**Messa in sicurezza permanente e ripristino ambientale
dell'ex discarica di Acqua dei Corsari**

PERIZIA DI VARIANTE

Relazione tecnica descrittiva

Perizia di variante globale - Fase 1 e Fase 2

Figura 1 - Planimetria generale della modellazione di progetto. Estratto aggiornato della Tavola 04; riproduzione ridotta, non in scala.

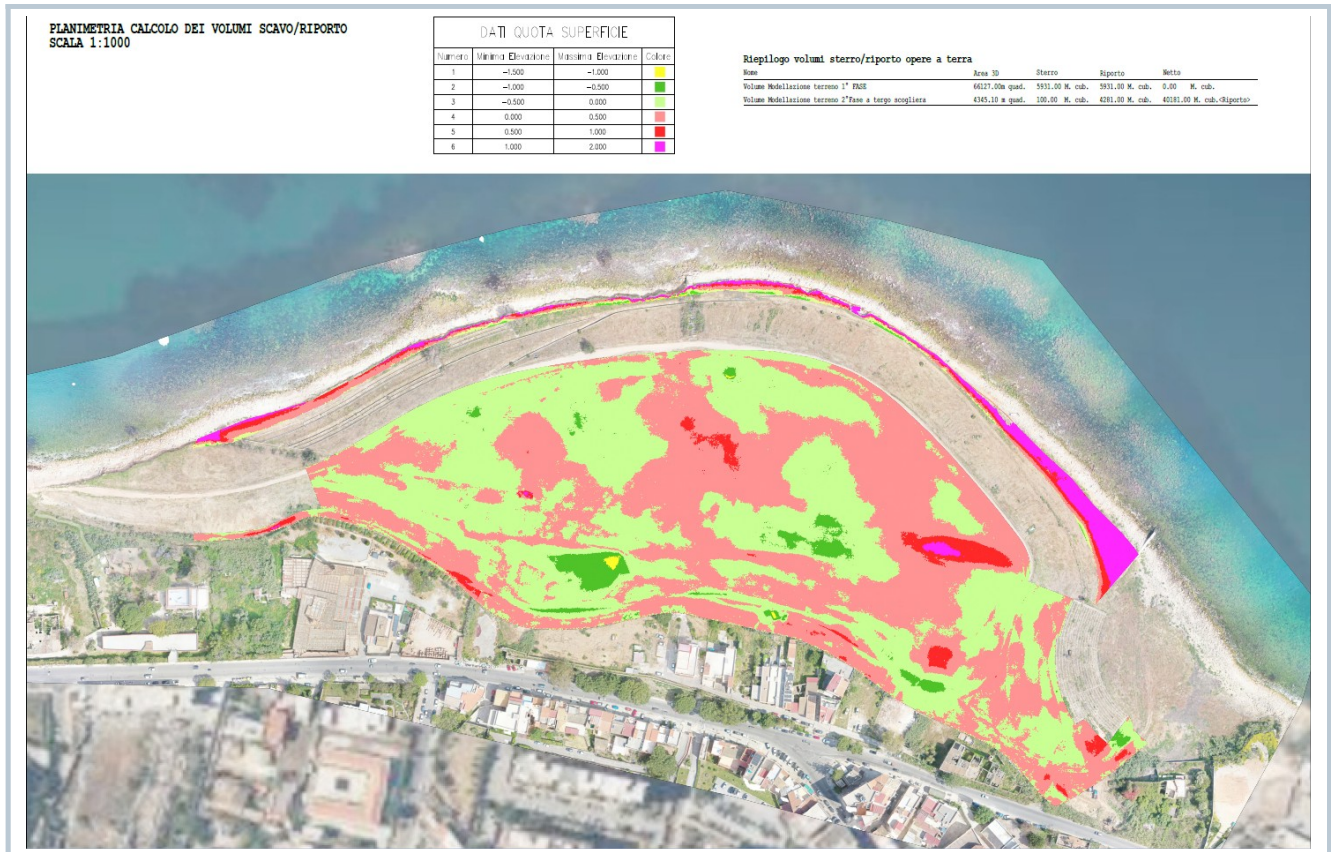
La modellazione di progetto ridefinisce la calotta e le scarpate per ottenere superfici regolari, pendenze compatibili con la stabilità e il deflusso delle acque e quote coerenti con i percorsi, le trincee e la scogliera. Le lavorazioni comprendono decespugliamento, preparazione del piano di posa, scavi di sbancamento e a sezione obbligata, rinterri e regolarizzazioni con materiali idonei, secondo le sagome delle Tavv. 02, 04 e 07.

Figura 2 - Planimetria dei volumi di sterro e riporto delle opere a terra. Estratto della nuova Tavola 02; per i saldi della tabella si veda la nota al § 7.1.

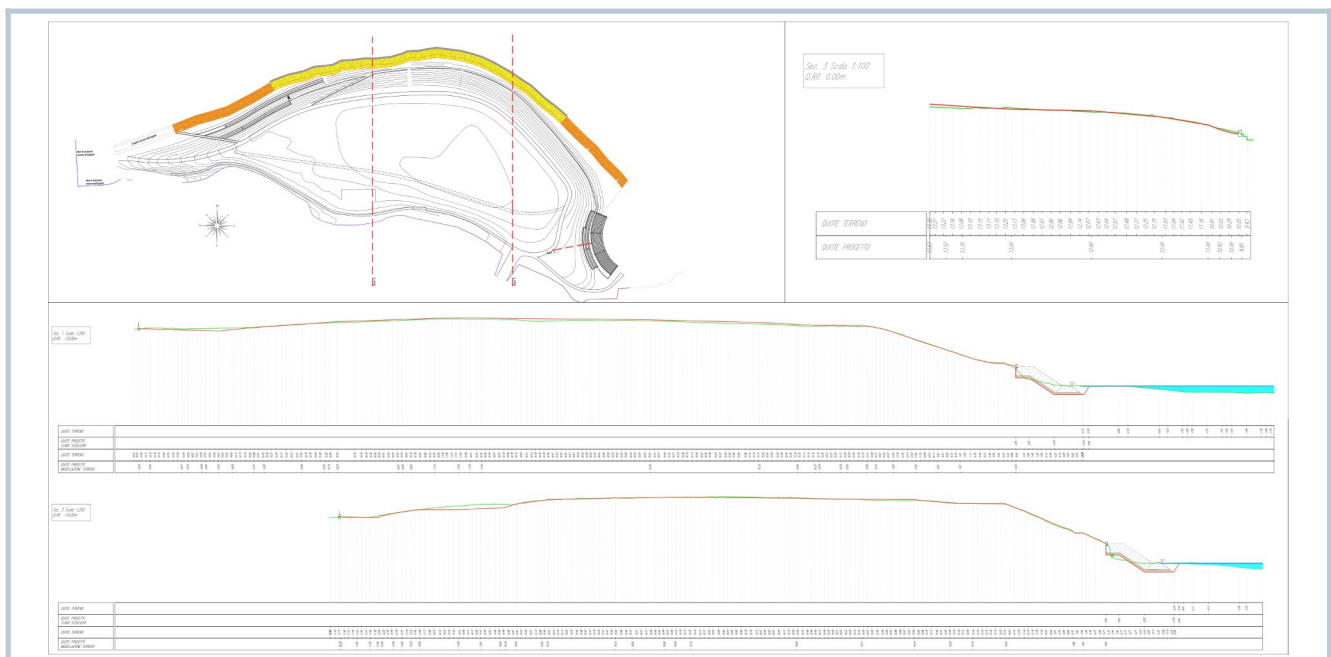
Ambito - Tavola 02	Area 3D	Sterro	Riporto
Modellazione terreno - Fase 1	66.127,00 m ²	5.931,00 m ³	5.931,00 m ³
Modellazione terreno - Fase 2 a tergo scogliera	4.345,10 m ²	100,00 m ³	4.281,00 m ³

La Tavola 02 allegata riguarda i volumi delle opere a terra

Figura 4a – Planimetria dei drenaggi e della regimazione, distinta nelle due fasi. Estratto della Tavola 08 del 18/09/2026; riproduzione ridotta, non in scala.

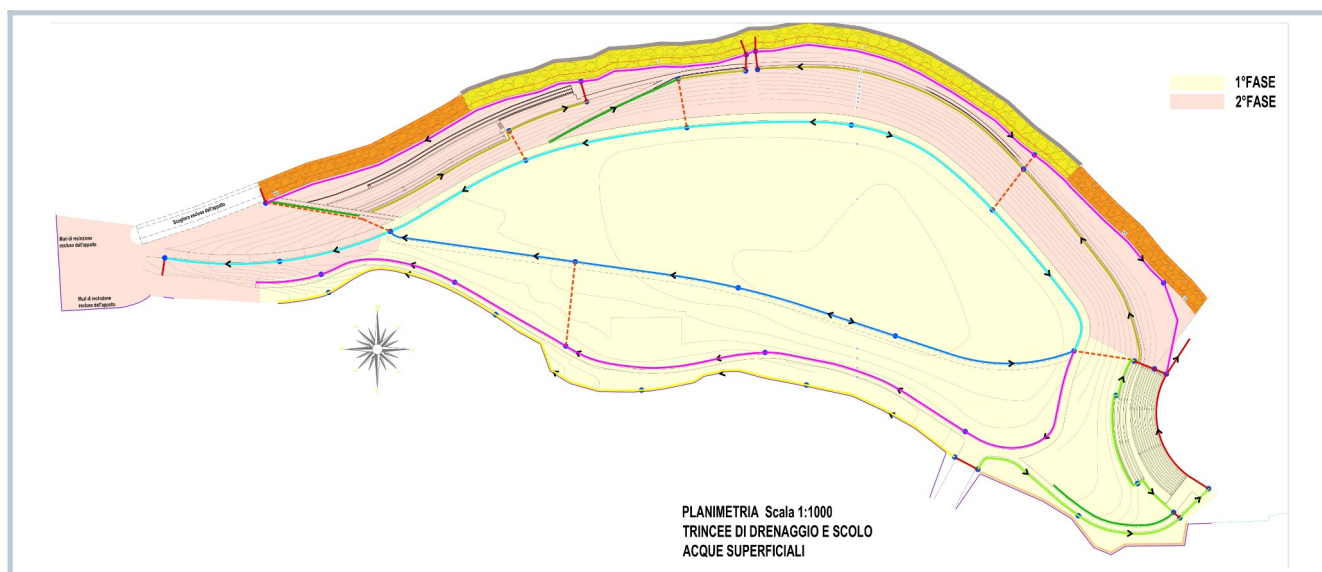
La rete di drenaggio è riorganizzata per rendere più efficace e ispezionabile la captazione delle acque e per ridurre le interferenze con il capping e i percorsi. Sono impiegate tubazioni corrugate o strutturate in PEAD di diametro Ø200, Ø250 e Ø315, trincee drenanti e di ancoraggio, canalette prefabbricate 40×40 e 60×40, pozzetti modulari DN 1000 e attraversamenti del telo con piastre in PEAD.

Le lunghezze contabili sopra riportate sono quelle dei computi allegati e devono essere raccordate ai tracciati e alle legende delle tavole prima della consegna, distinguendo tratti di fase, tratti complessivi e quantità già comprese. Gli innesti, i passaggi attraverso la geomembrana e le giunzioni devono essere verificabili, protetti e realizzati in modo da non interrompere la continuità della barriera impermeabile.

La Tavola 08 «Trincee di drenaggio, scolo di acque superficiali e particolari costruttivi», datata 18/09/2026, precisa i raccordi fra capping, trincee, canalette e pozzetti. Il particolare del pozzetto in PEAD di diametro 1.000 mm rappresenta il chiusino in calcestruzzo, gli innesti delle canalette e delle tubazioni, i discendenti Ø200 in PEAD liscio e corrugato e le piastre in PEAD passatelo, di spessore 10 mm secondo la legenda. Sono confermati i particolari delle trincee Ø200, Ø250 e Ø315, delle canalette 40×40 e 60×40 e degli ancoraggi dei geosintetici. Restano ferme le quantità previsionali dei computi e le verifiche della Direzione lavori.

Figura 4b - Particolari delle trincee drenanti, degli ancoraggi, delle canalette e del muro perimetrale. Estratto della Tavola 08 del 18/09/2026; caratteristiche e spessori da coordinare con le voci applicabili e con le verifiche dei §§ 7.4, 7.5 e 13.2.

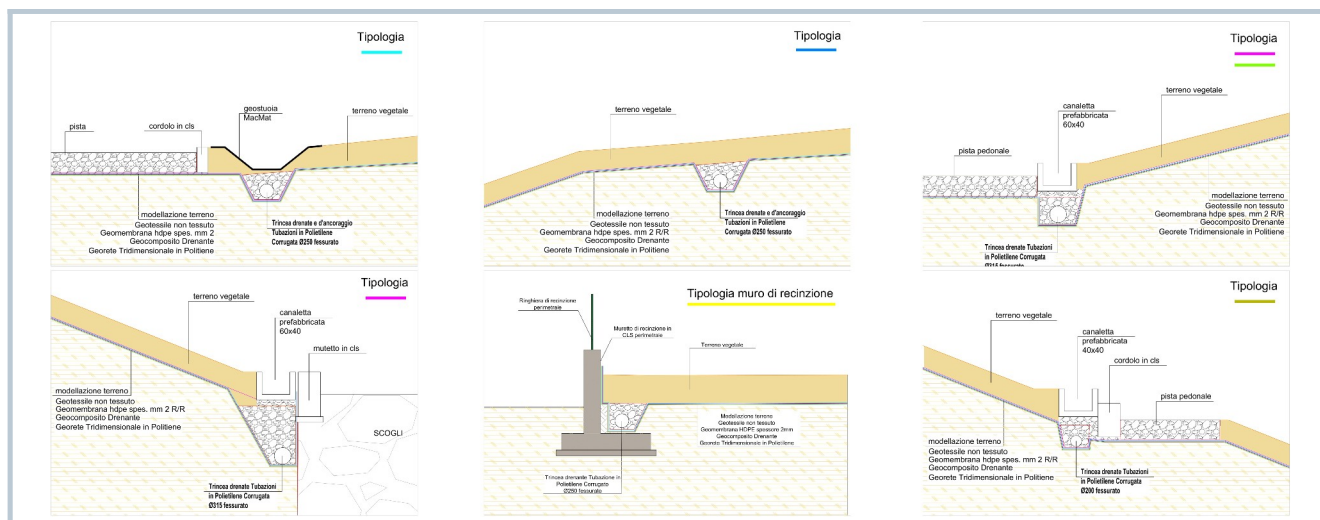
La variante aggiorna le opere in calcestruzzo e i contenimenti, riducendo il muro perimetrale all'altezza di 1,50 m e mantenendo gli elementi necessari alla delimitazione, al sostegno e all'ancoraggio dei geosintetici. Le opere provvisorie non indispensabili sono eliminate o mantenute come voci eventuali a quantità nulla. La Fase 1 comprende, tra l'altro, circa 680 m di muro perimetrale sul lato sud, oltre a cordoli e manufatti di raccordo.

Figura 5a - Piste di servizio e percorsi pedonali distinti per fase. Estratto aggiornato della Tavola 03; il raccordo delle lunghezze con il computo è richiamato al § 7.6.

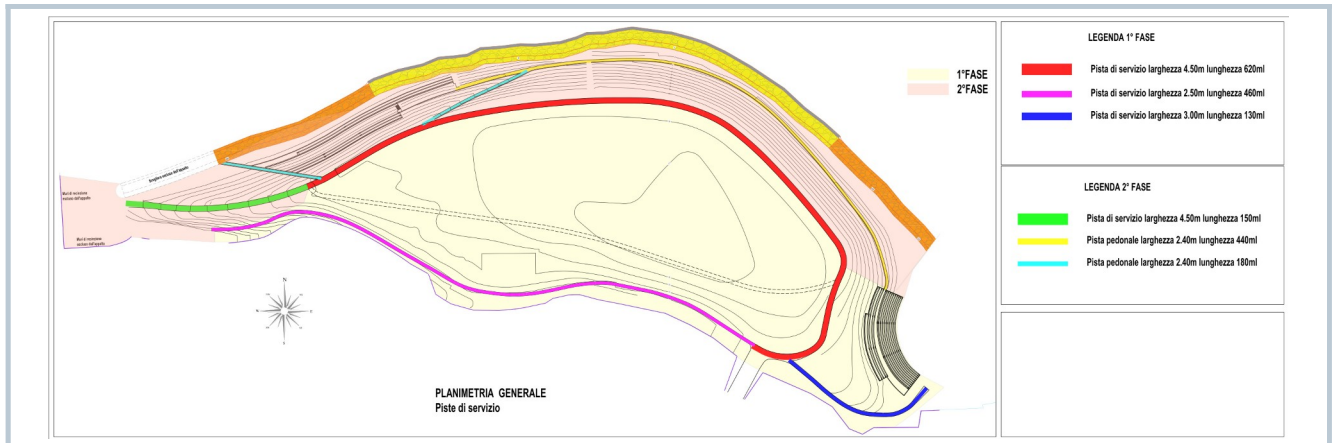
La rete interna è articolata in più tipologie di pista, differenziate per larghezza, funzione e finitura. Le piste di servizio in misto stabilizzato consentono la manutenzione del capping e l'accesso ai manufatti; i tratti carrabili o pedonali in

calcestruzzo armato su sottofondo stabilizzato sono coordinati con canalette e cordoli. La Tav. 03 individua, per la Fase 1, tratti di larghezza 4,50 m, 2,50 m e 3,00 m e, per la Fase 2, tratti di servizio e percorsi pedonali di larghezza 2,40 m.

Figura 5b - Sezioni dei percorsi di tipo 1, 2, 3 e 4. Estratti aggiornati della Tavola 03; riproduzione ridotta, non in scala.

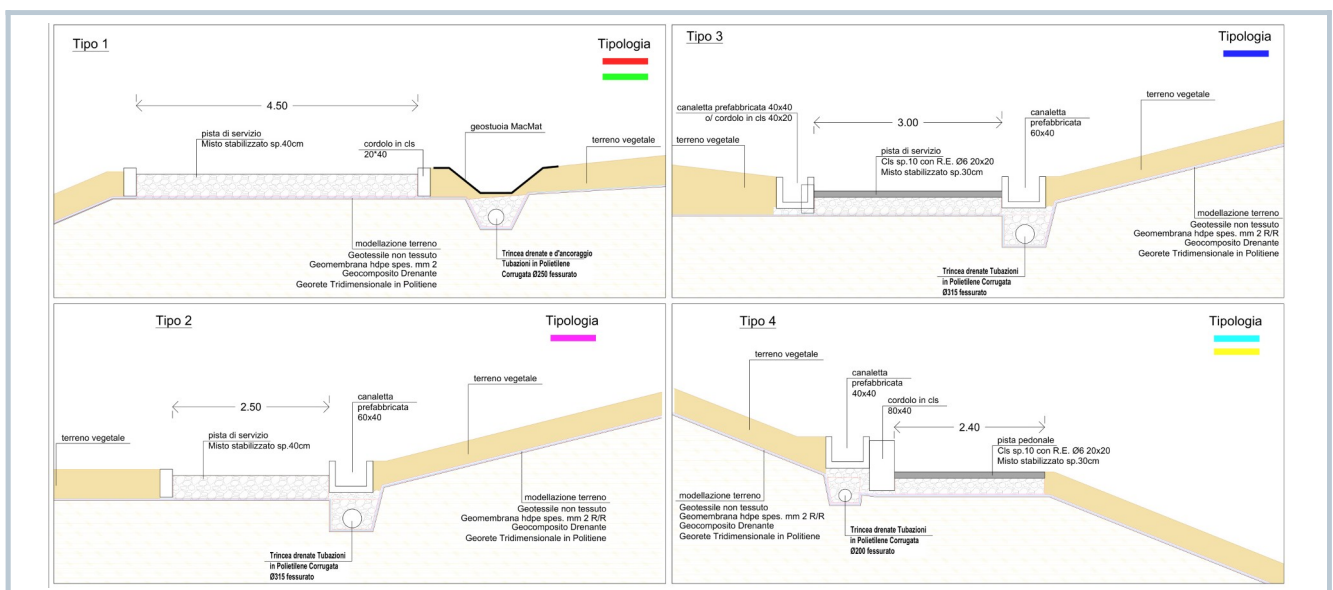
Le sezioni tipo mantengono la continuità degli strati di capping sotto i percorsi e dispongono le canalette in posizione compatibile con il deflusso. I tipi 1 e 2 prevedono misto stabilizzato di spessore 40 cm; i tipi 3 e 4 prevedono calcestruzzo di 10 cm con rete Ø6, maglia 20×20 cm, su misto stabilizzato di 30 cm. La Tavola 03 indica per la pista di Fase 1 larga 4,50 m uno sviluppo di 620 m, mentre il computo usa 580 m nelle voci dei cordoli e della fondazione: il raccordo va riscontrato prima della consegna, senza modificare d'ufficio le quantità economiche. Per le ulteriori tipologie valgono i computi di fase e i grafici approvati.

Figura 5c –particolare costruttivo del risanamento dell'anfiteatro: rivestimento armato, additivo, water-stop e trattamento superficiale. Tavola 08 del 18/09/2026; riproduzione non in scala.

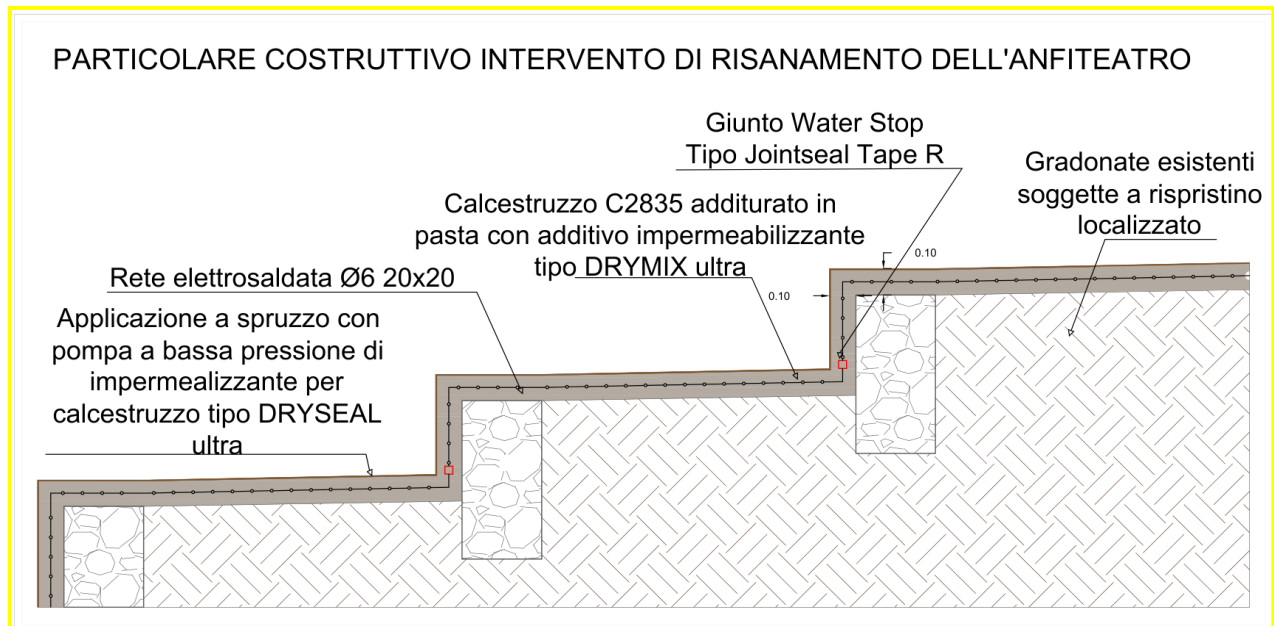
Il particolare della Tavola 08 del 18/09/2026 descrive il risanamento dell'anfiteatro mediante ripristino localizzato delle gradonate esistenti e rivestimento in calcestruzzo C28/35, indicato nel disegno come «C2835», con spessore quotato di 0,10 m, rete elettrosaldata Ø6 maglia 20×20 cm, additivo impermeabilizzante in pasta tipo DRYMIX ULTRA,

giunto water-stop tipo JOINTSEAL TAPE R e trattamento superficiale tipo DRYSEAL ULTRA applicato a spruzzo con pompa a bassa pressione.

Per il water-stop idroespansivo tipo JOINTSEAL TAPE R, il § 5.5 e l'Allegato C della Relazione RUP richiamano la limitazione d'impiego in presenza di acqua salata o percolato: in tali esposizioni occorre la versione specifica SW o un equivalente idoneo validato dalla Direzione lavori. Tale prescrizione non modifica il prezzo concordato e non consente sostituzioni prive di verifica prestazionale.

Figura 6a - Planimetria della scogliera con tratti di sezione A e B ed esclusioni dall'appalto. Estratto aggiornato della Tavola 05, non in scala.

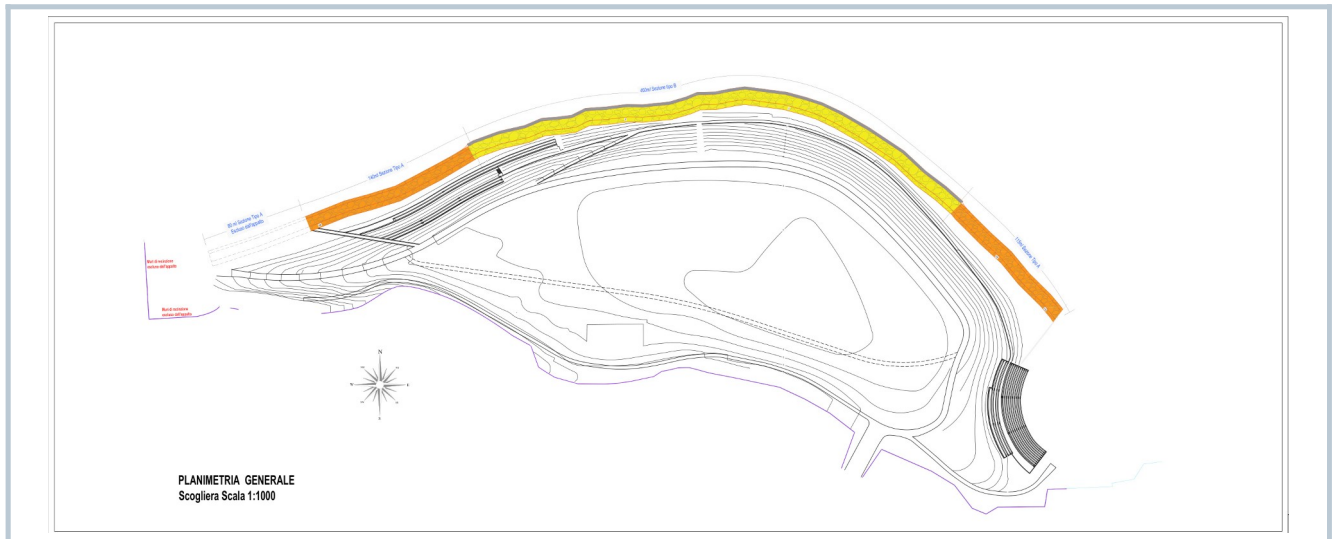
La Fase 2 comprende la configurazione della scogliera radente lungo il fronte a mare. La Tavola 05 indica 400 m di sezione B e 140 m + 115 m di sezione A, oltre a 80 m di sezione A espressamente esclusi dall'appalto; sono altresì indicate porzioni di muri di recinzione escluse.

Figura 6b - Sezione tipo B della scogliera: mantellata, berma di piede e raccordo al pendio. Estratto della Tavola 05; quote originali, riproduzione non in scala.

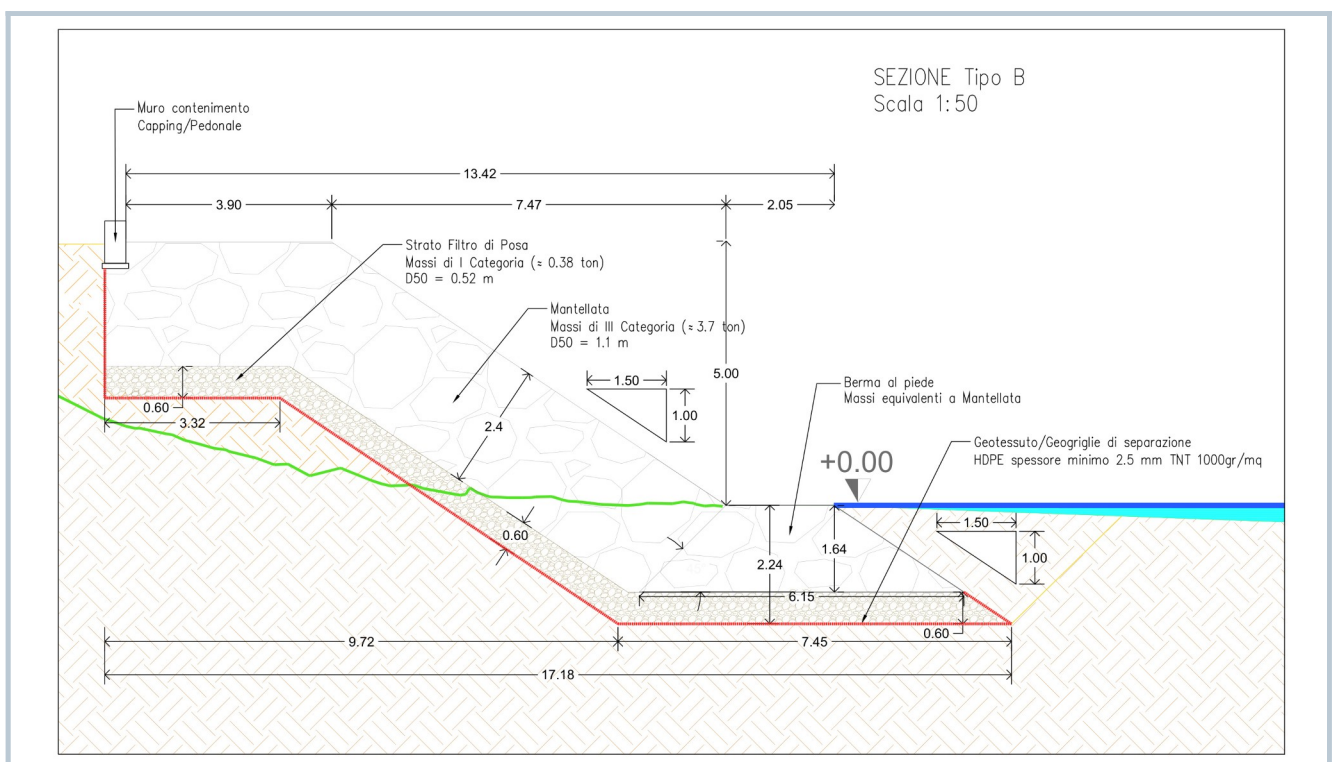
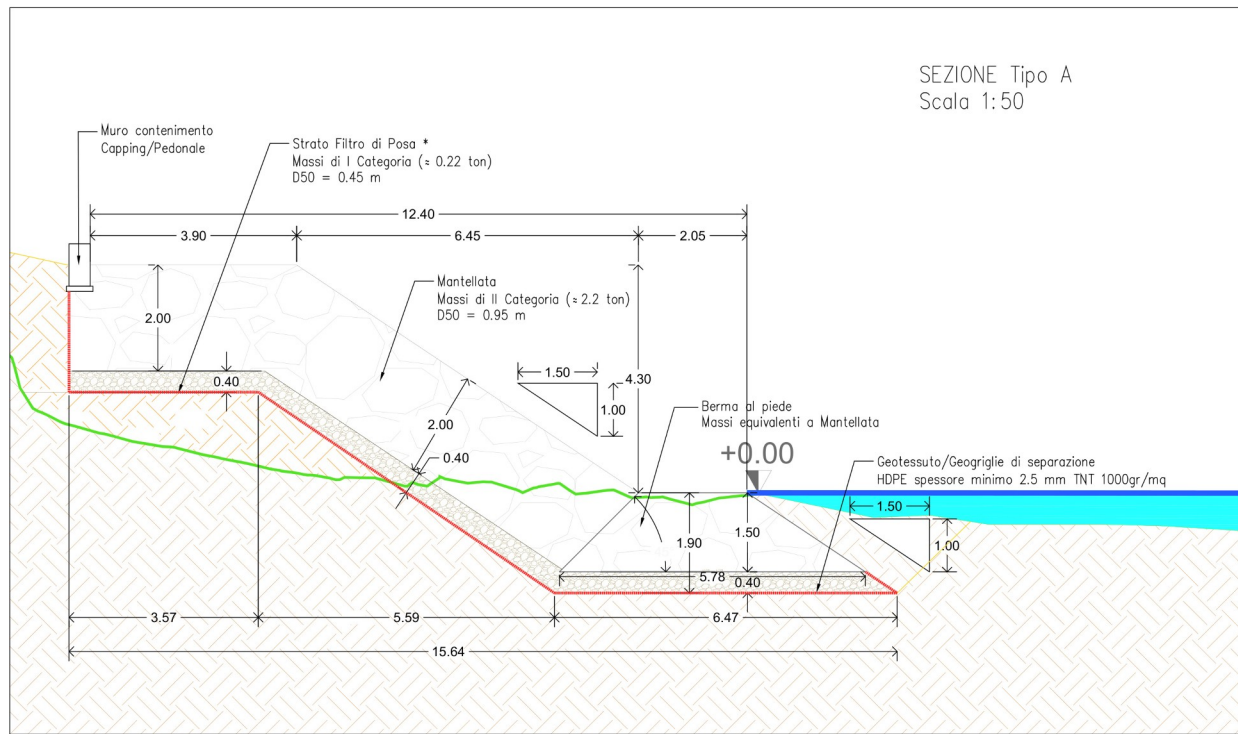
Il corpo della scogliera è costituito da scanco e strati in massi naturali di diverse categorie, con mantellata e berma di piede secondo le sezioni tipo A e B. A tergo è computato un pacchetto di 13.838,00 m² per ciascuna delle voci VAR_01 (geomembrana HDPE doppio ruvida, 2,5 mm), VAR_02 (georete antierosiva R500) e VAR_03 (TNT da 1.000 g/m²); resta distinta la miglioria NP07_MIGLIORIA a prezzo zero, per 8.011,50 m². Queste quantità costituiscono la base economica della Fase 2 e non esauriscono il completamento progettuale e autorizzativo.
